**AVIS RELATIF À LA PROTECTION
CONTRE LES EVENTUELS EFFETS NOCIFS ET NUISANCES
PROVOQUÉS PAR LES RAYONNEMENTS NON IONISANTS
GÉNÉRÉS PAR DES ANTENNES ÉMETTRICES STATIONNAIRES**

Commune : METTET - Exploitant : TELENET GROUP

Référence exploitant : NR1158C

Rapport n° 2189 / 2024

Figure 1 : Vue en plan des lieux de séjour et des points de contrôle

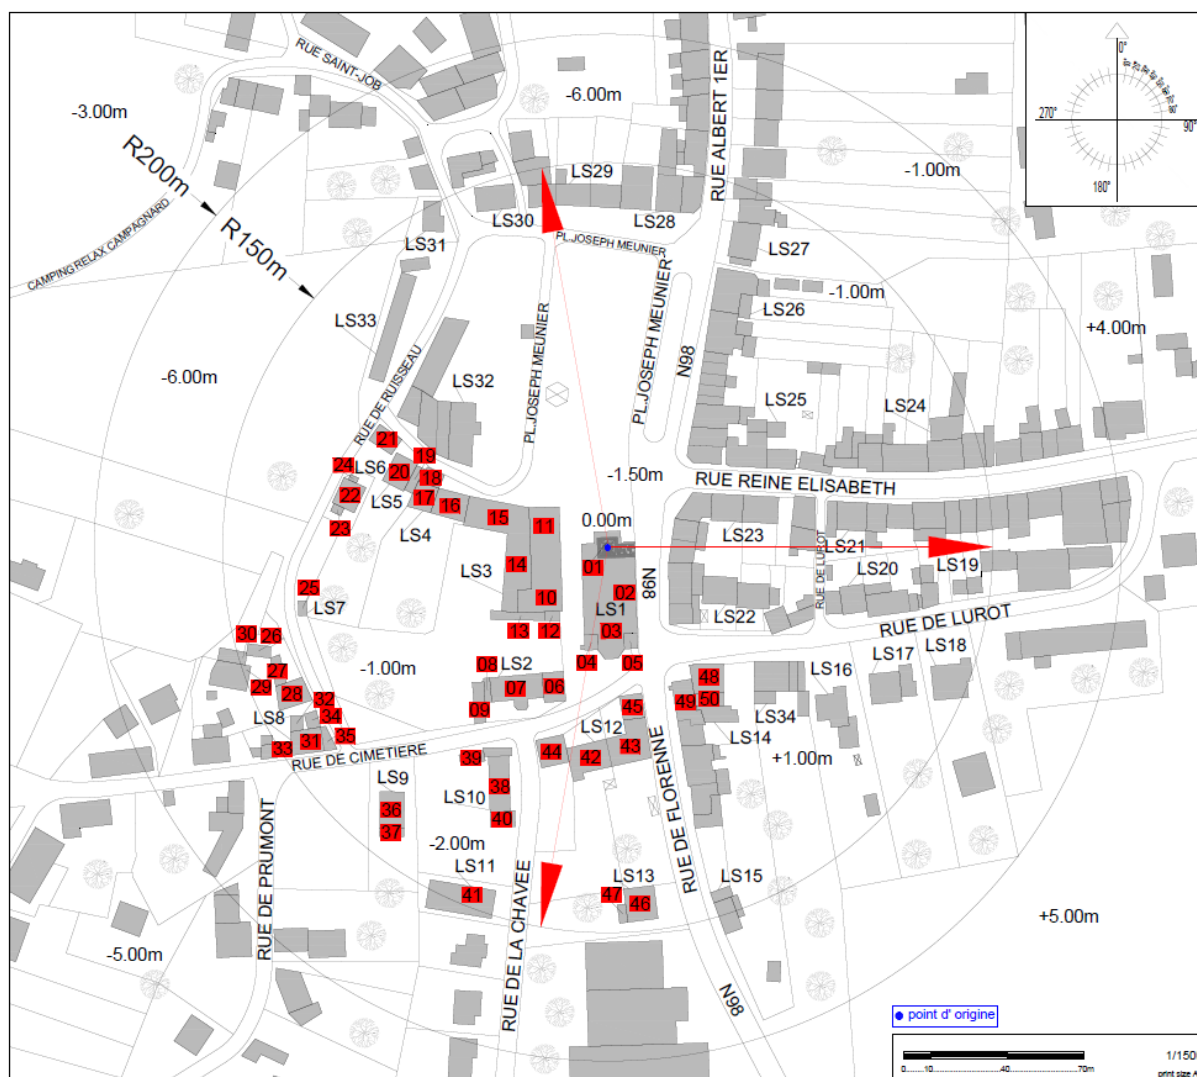
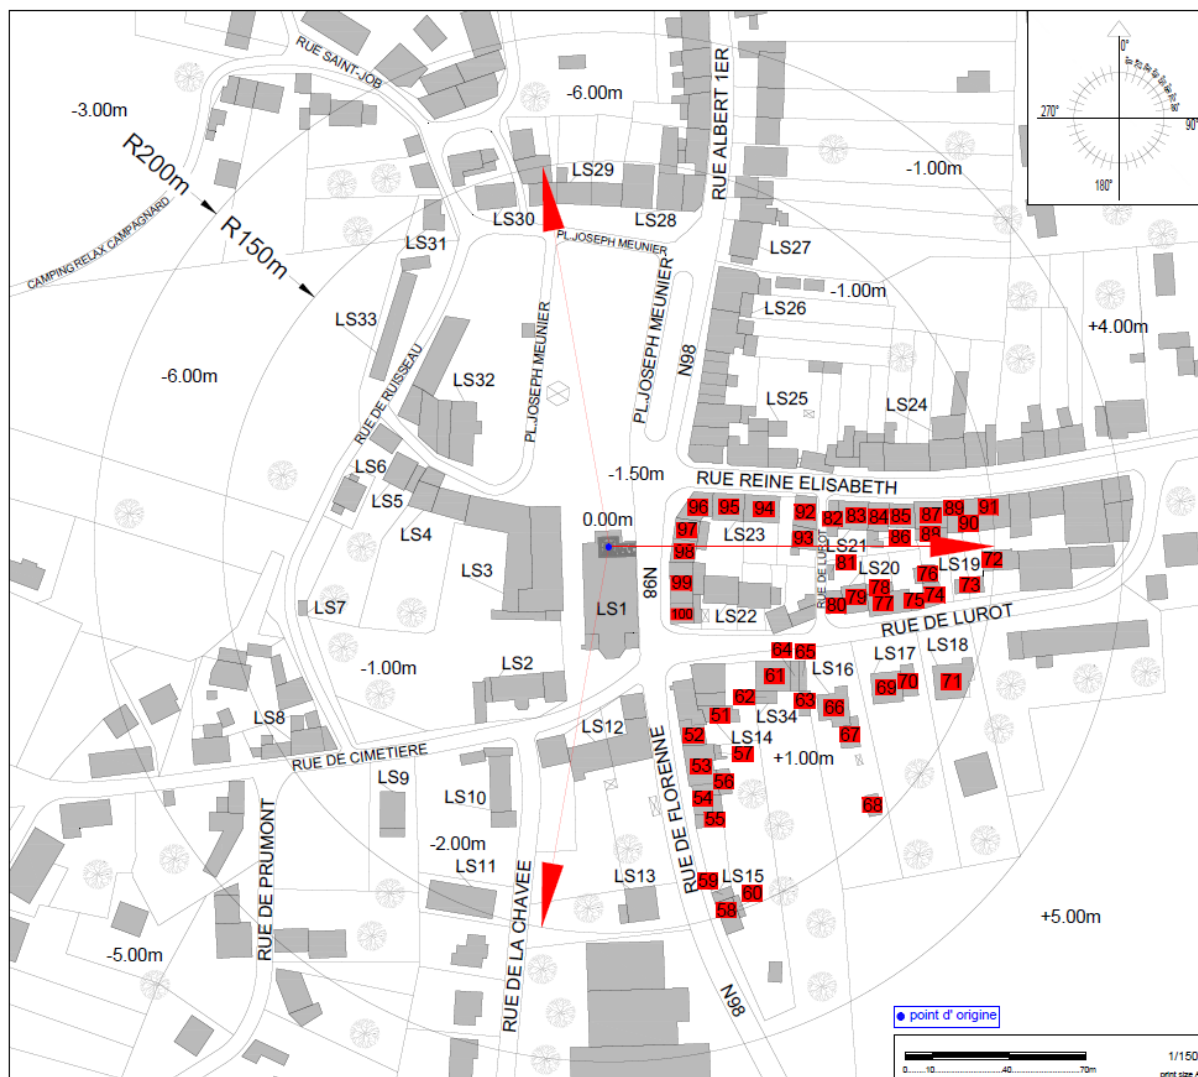
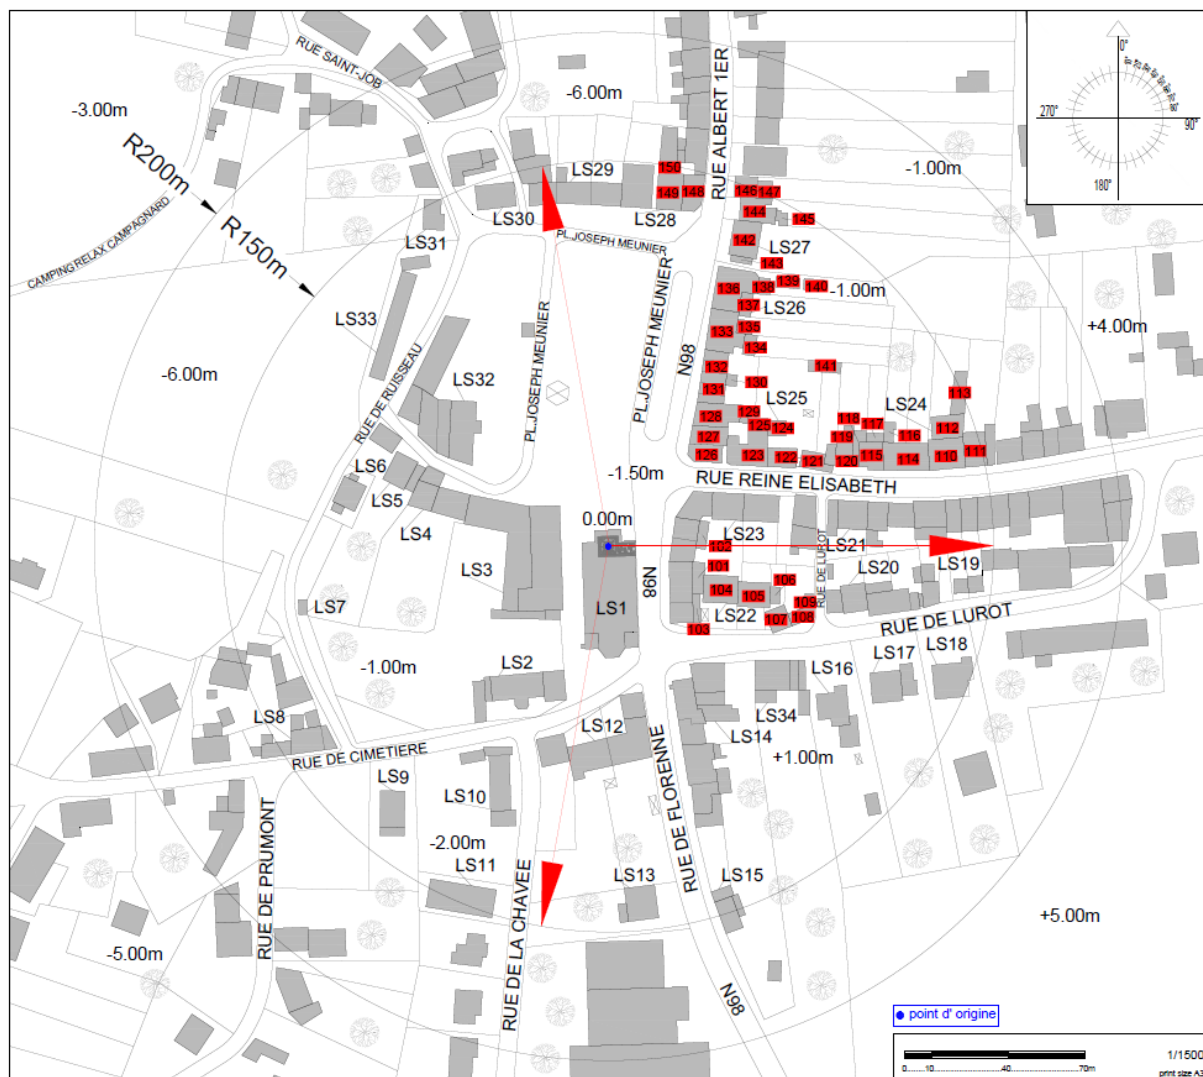
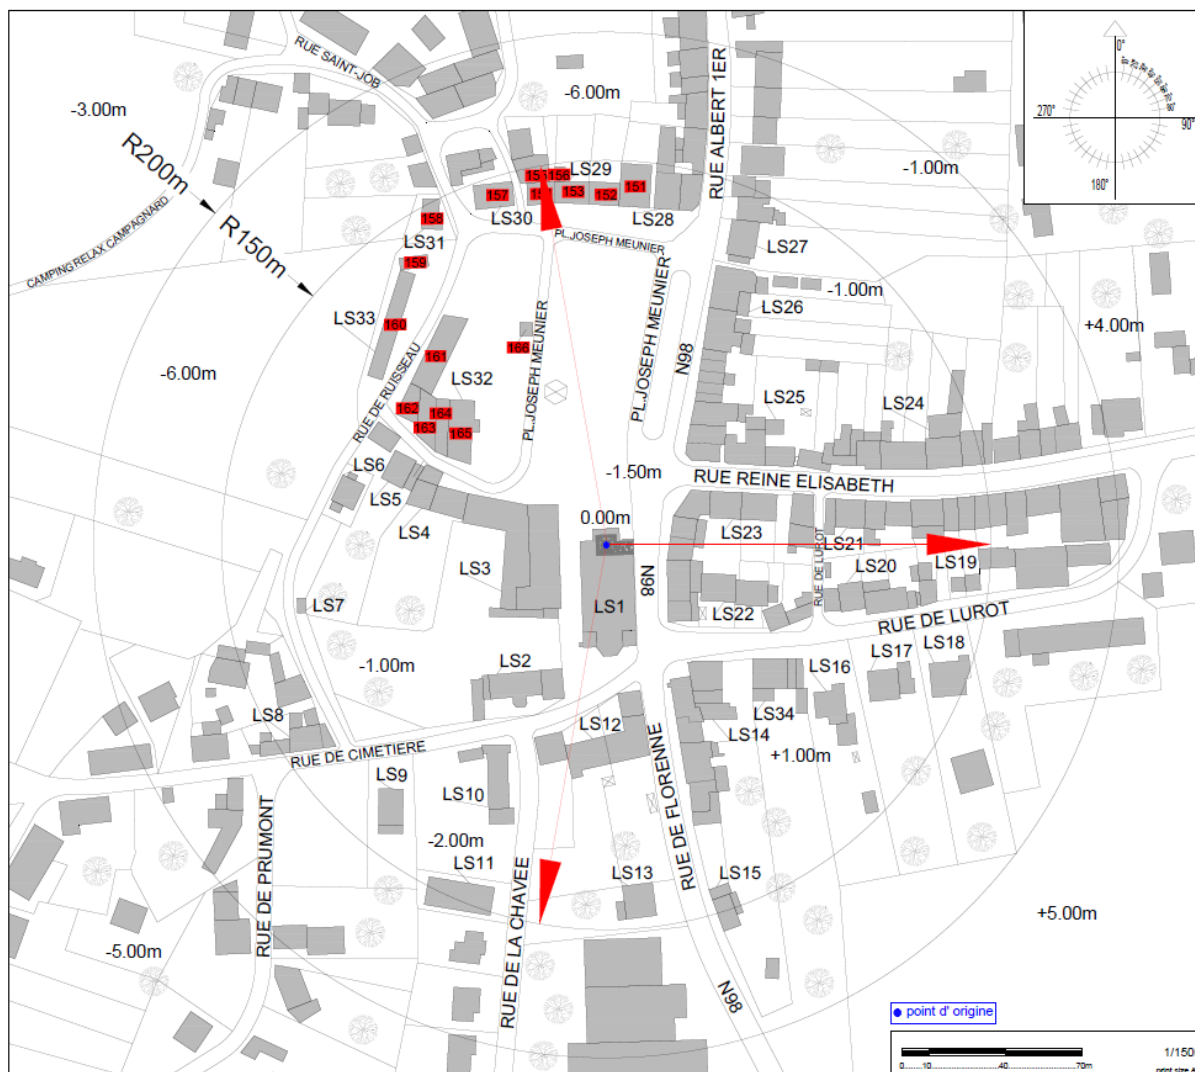
N° point de contrôle	LS	Atténuation (dB)	Indice d'exposition relatif à la limite par installation IE_i
84	LS21	3,0	0,492
77	LS20	3,0	0,454
76	LS19	3,0	0,437
83	LS21	3,0	0,435
87	LS21	3,0	0,417
54	LS14	3,0	0,405
79	LS20	3,0	0,390
114	LS24	3,0	0,390
115	LS24	3,0	0,388
74	LS19	3,0	0,378
75	LS20	3,0	0,376
53	LS14	3,0	0,365
88	LS21	3,0	0,362
89	LS21	3,0	0,360
152	LS29	3,0	0,348
69	LS17	3,0	0,346
153	LS29	3,0	0,338
73	LS19	3,0	0,333
90	LS21	3,0	0,332
110	LS24	3,0	0,323
66	LS16	3,0	0,320
70	LS17	3,0	0,317
154	LS29	3,0	0,312
151	LS29	3,0	0,311
78	LS20	3,0	0,308
41	LS11	3,0	0,308
157	LS30	3,0	0,307
47	LS13	3,0	0,306
56	LS14	3,0	0,303
85	LS21	3,0	0,302
91	LS21	3,0	0,302
136	LS26	3,0	0,300
72	LS19	3,0	0,300
46	LS13	3,0	0,296
155	LS29	3,0	0,285

En ce qui concerne les antennes de l'installation mentionnées dans le tableau 1, la distance maximale à laquelle la limite pourrait être atteinte, à l'extérieur, est égale à 121,5 m. S'il n'y a pas de LS à une distance inférieure, les antennes respectent forcément la limite d'immission.

Dans le cas des LS situés à l'intérieur des bâtiments, une atténuation d'obstacle est prise en compte et il en résulte que la distance maximale à laquelle la limite pourrait être atteinte se réduit à 86,0 m.

Les résultats de l'évaluation décrite au paragraphe 4 indiquent que les antennes émettrices stationnaires de l'installation faisant l'objet du présent avis ne produisent pas, dans un lieu de séjour, un rayonnement électromagnétique maximum supérieur aux limites fixées à l'article 4 du décret.

Figure 2 : Vue en plan des installations d'antennes dans un rayon de 300 mètres autour de l'installation faisant l'objet de la demande d'avis

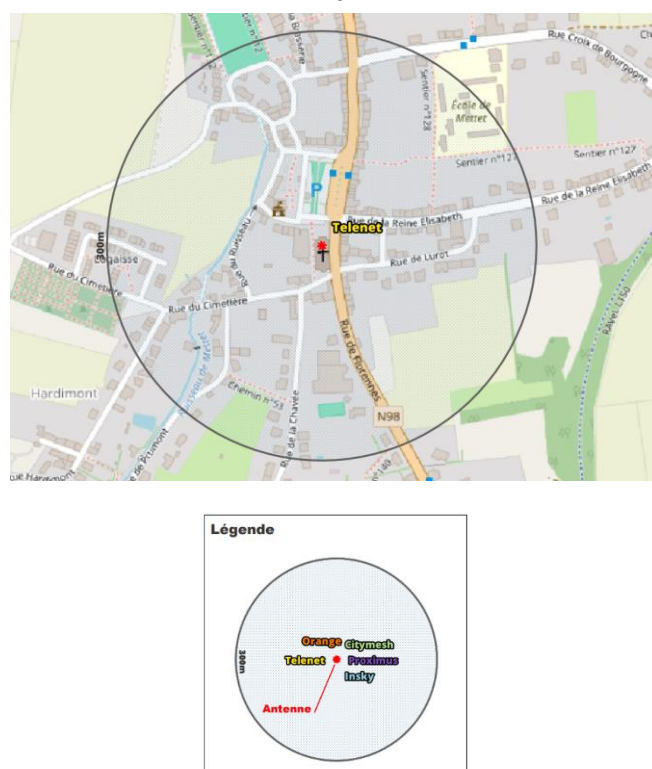
- il y a au plus 4 installations d'antennes émettrices stationnaires présentes dans la zone d'évaluation de 300 mètres de rayon représentée dans la figure 2, y inclus l'installation référencée dans le paragraphe 2 : la limite cumulative définie à l'article 4, §2 du décret est nécessairement respectée dans les lieux de séjour à l'intérieur de la zone d'évaluation de 300 mètres de rayon ;

- b) il y a exactement 5 installations d'antennes émettrices stationnaires présentes dans la zone d'évaluation de 300 mètres de rayon représentée dans la figure 2, y inclus l'installation référencée dans le paragraphe 2 et il existe, pour 3 ou 4 de ces installations, un avis attestant le respect de la limite abrogée de 3 V/m : la limite cumulative définie à l'article 4, §2 du décret est nécessairement respectée dans les lieux de séjour à l'intérieur de la zone d'évaluation de 300 mètres de rayon ;

- c) dans tous les autres cas, il a été vérifié que la limite cumulative définie à l'article 4, §2 du décret n'est pas dépassée dans les lieux de séjour sur base du nombre d'installations localisées dans la zone d'évaluation de 300 mètres de rayon représentée dans la figure 2, de leur localisation ainsi que des données inscrites dans la figure 1 et au paragraphe 4 du présent avis et dans les avis attestant le respect de la limite par installation ou de la limite abrogée de 3 V/m relatifs aux autres installations reprises dans la figure 2.

Compte tenu des considérations ci-dessus, il apparaît que l'intensité du rayonnement électromagnétique généré, dans les lieux de séjour situés dans un rayon de 300 mètres autour de l'installation référencée dans le paragraphe 2, par l'ensemble des antennes émettrices stationnaires de l'ensemble des exploitants du même site d'antennes émettrices stationnaires respecte la limite fixée à l'article 4, § 2 du décret.
